CIRCULAR N° 1.- CON CONSULTA

Ref.: LICITACIÓN PÚBLICA N° 06/2025 SEGUNDO LLAMADO

OBRA: "REPARACIONES VARIAS Y CONSTRUCCION DE ACCESIBILIDAD – ESCUELA N° 51–FELIPE GARDEL- CIUDAD DE CONCORDIA – DPTO. CONCORDIA – PROVINCIA DE ENTRE RIOS"

- Ítem 13.5.1 "Pasamanos Doble Baranda Acero Inoxidable Rampa":

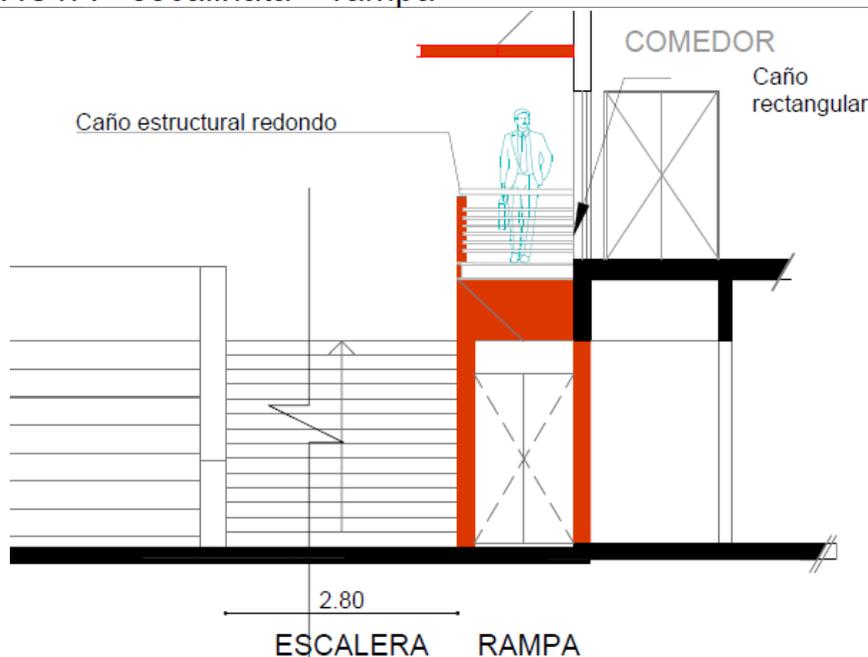
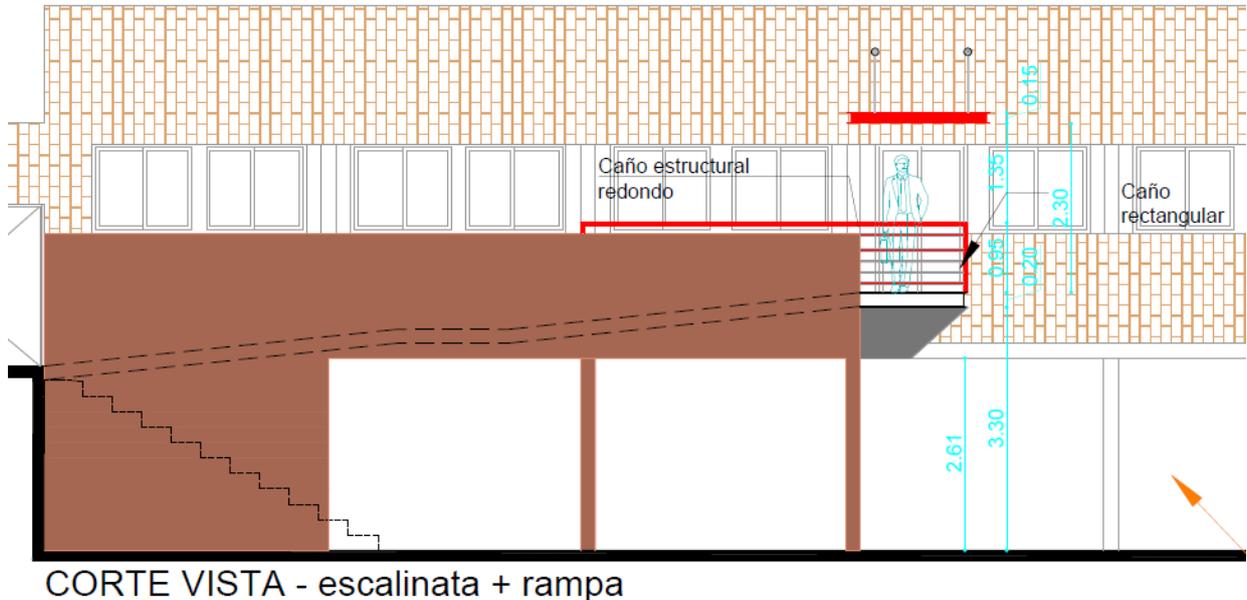
Consulta de un oferente: "Solicitamos revisar ítem 13.5.1, en el cual no coincide el metraje (22m) con el que se entiende donde va a ir el pasamanos se adjunta imagen para aclarar la cuestión"

Se ratifica el valor que se expresa en la planilla de presupuesto, cualquier variación en la cantidad ejecutada sera tenida en cuenta al momento de la certificación .
